○総務省告示第二百八十一号

無線設備規則（昭和二十五年電波監理委員会規則第十八号）第十四条第三項、第四十五条の二第一項第五号及び第二項第五号並びに別表第三号の13の規定に基づき、平成十七年総務省告示第千二百二十五号（衛星非常用位置指示無線標識の技術的条件を定める件）の一部を次のように改正する。

別図　帯域外領域における不要発射の強度の許容値

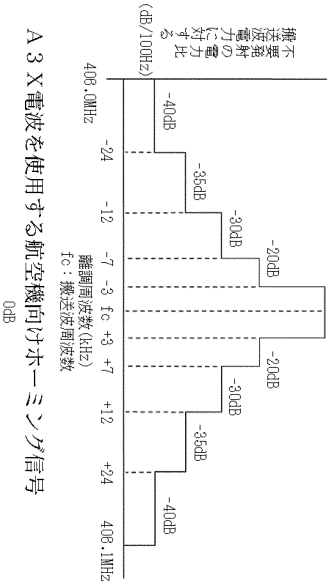
別図を次のように改める。

1　G1B電波を使用する人工衛星向け信号

2　A3X電波を使用する航空機向けホーミング信号
